# 放射性物質分析・研究施設第2棟の安全設計について (案)

2020年10月30日

東京電力ホールディングス株式会社  
国立研究開発法人日本原子力研究開発機構

これまでの監視・評価検討会におけるご指摘事項について回答する。

### (2) セル等の放射性物質閉じ込めの考え方

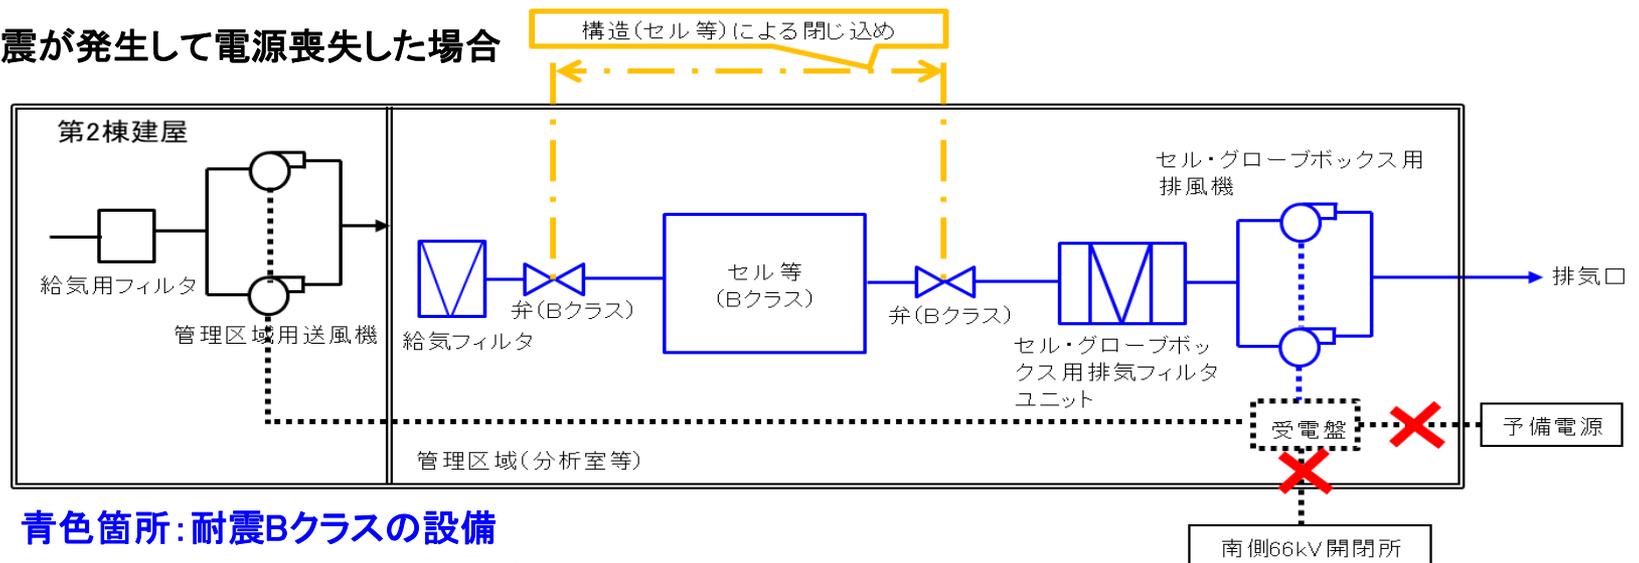
- セル等の閉じ込めの考え方

- 換気空調設備にてセル等内を負圧にすることで、放射性物質を閉じ込める設計とする。
- 負圧維持機能を有する換気空調設備は複数台、外部電源も2系統確保する設計とする。
- さらに万が一外部電源が喪失した場合でも、負圧維持に必要な設備に給電するために予備電源（ディーゼル発電機1基）を設置する。

- 構造（セル等）により放射性物質を閉じ込める設計とする。
- Bクラス地震が発生し電源が喪失した場合には、セル等の直近の給排気弁を閉止することで放射性物質を閉じ込める。

放射性物質の拡散防止(バウンダリの確保)、電源復帰後に速やかに負圧を回復できるよう耐震Bクラスとしている。

解析モデル（非均質系）

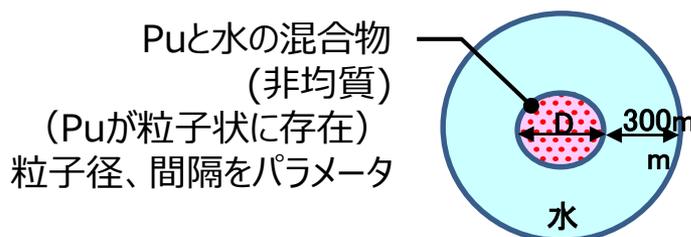
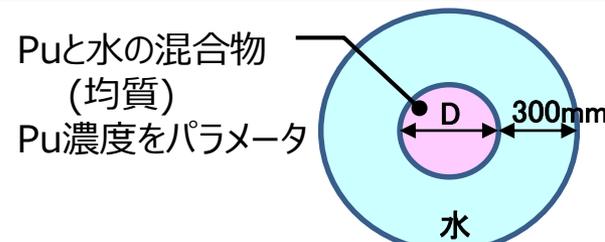
### (2) 臨界防止に係る解析において燃料デブリを粒子状として評価していることについて(続き)

- 第2棟では、燃料デブリの分析の前処理として溶解を実施する。溶解では、粉体状の燃料デブリ等を溶かすため、粉体（粒子）が溶液中に分散して存在する状態（非均質な状態）となる可能性がある。また、粉体が徐々に溶けていくため、粒子径は徐々に小さくなる。
- 過去の知見から燃料デブリの溶解は難しく、非常に溶けにくいいため、残渣が発生する可能性がある。また、既存施設にて実施されたTMI-2燃料デブリ試料に対するアルカリ融解の適用確認のなかで、一部の試料の溶解時に沈殿物が発生することが確認されている。
- これら残渣、沈殿物が溶液中に分散することで非均質な状態となる可能性がある。

以上を踏まえ、均質性、非均質性を考慮した解析モデルにおいて、中性子実効増倍率が0.95となるPuの重量を、連続エネルギーモンテカルロコードMVP2.0を用いて評価した。その結果を下記に示す。

均質系 均質性の解析モデルでの臨界に達しないPuの重量 : ██████████  
非均質系 非均質性の解析モデルでの臨界に達しないPuの重量 : ██████████

解析の結果から、非均質性を考慮した場合（燃料デブリを粒子状として評価）が厳しい結果であった。

### (3)火災時の放射性物質の放出に伴う線量評価

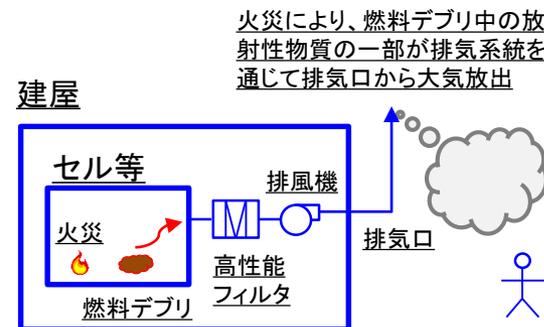
コンクリートセルNo.4では、燃料デブリ等を容器から取り出して切断等を行うため他の取扱場所に比べ、セル内に飛散する放射性物質の量が多く、また、切断等により飛散しやすい粉体状の放射性物質が発生する。このため、**コンクリートセルNo.4における燃料デブリ等の切断時に火災が発生した場合を想定し**、火災に伴う放射性物質の飛散を考慮して、このときの敷地境界での実効線量を評価した。

敷地境界外の実効線量の評価は、「発電用原子炉施設の安全解析に関する気象指針」等を参考とし、呼吸摂取による内部被ばく線量を求めた。

その結果、本事象に係る敷地境界での実効線量は、約 $1.2 \times 10^{-3} \mu\text{Sv}$ であり、放射線影響は十分に小さい。
